OGGETTO: [ID: 10890] Valutazione preliminare ai sensi dell'art. 6, c. 9 del D. Lgs. 152/2006. S.S.75 "Centrale Umbra" al km 24+000 - Centro di Raccolta di Foligno - Opere di manutenzione straordinaria dei fabbricati e delle pertinenze. Nota tecnica.

Oggetto della richiesta di valutazione preliminare

Figura 1: Stralcio del PRG del Comune di Foligno rettificato dalla Società, in cui si evidenzia come l'area di intervento ricada interamente nella fascia di rispetto della S.S. e dei relativi svincoli.

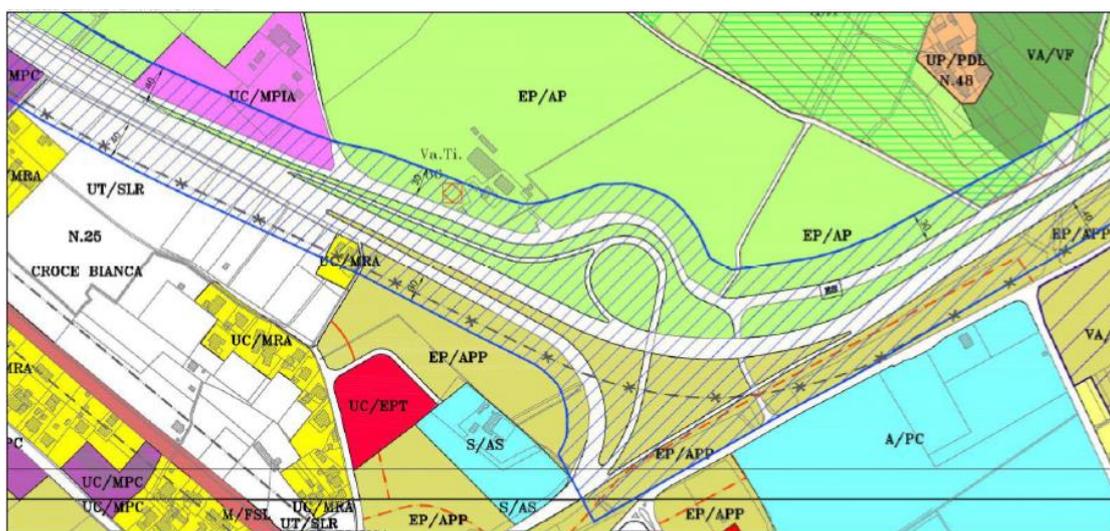
Il Proponente segnala che il PRG vigente del Comune di Foligno indica in maniera errata la fascia di rispetto della Strada Statale. Infatti, la larghezza della fascia di rispetto, misurata a partire dal confine stradale, è regolata dall'art. 26 del "Regolamento di esecuzione e di attuazione del nuovo codice della strada" D.P.R. 495/1992 e s.m.i.; trattandosi di una intersezione a livelli sfalsati in zona extraurbana, la distanza dal confine stradale è di 40 m per la S.S. 75 (strada tipo B), e di 30 m per le rampe di svincolo, alla luce di quanto disposto dall'art. 16 comma 3 del Codice della strada D. Lgs. 285/1992 e s.m.i. Ai sensi delle norme appena citate, la Società afferma che l'area di interesse ricade interamente nella fascia di rispetto stradale e pertanto le opere in progetto sono realizzabili senza dover procedere a variante urbanistica.
